改善箇所説明図

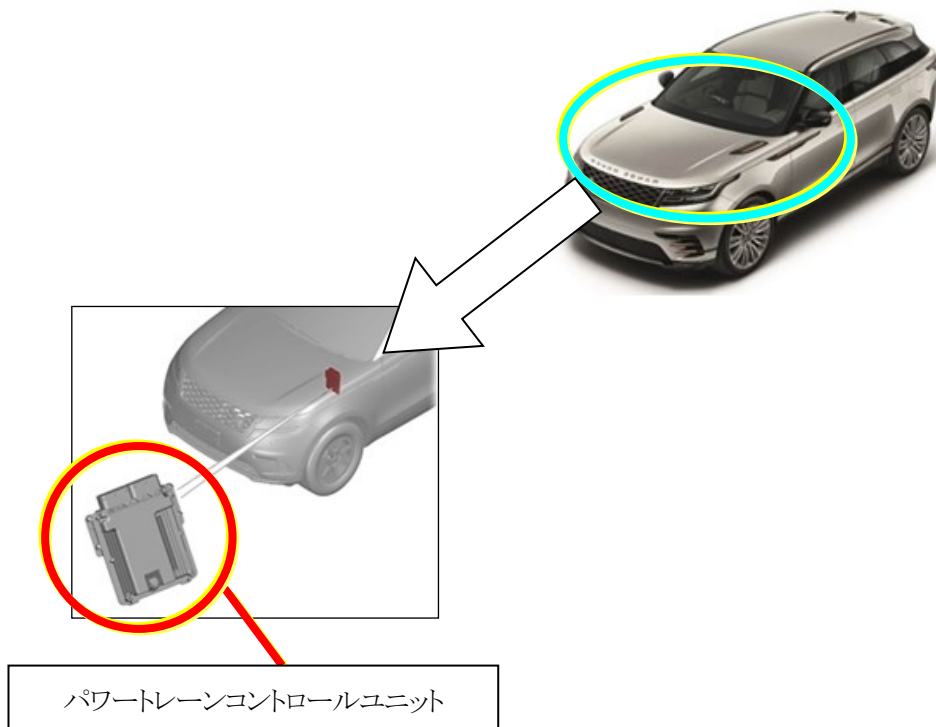
不具合発生箇所

パワートレーンコントロールユニットにおいて、プログラムが不適切なため、窒素酸化物（NO_x）排出値がメーカーが設定した排ガス基準値を満足しなくなるおそれがある。

改善の内容

全車両、パワートレーンコントロールユニットのプログラムを対策プログラムに書き換える。
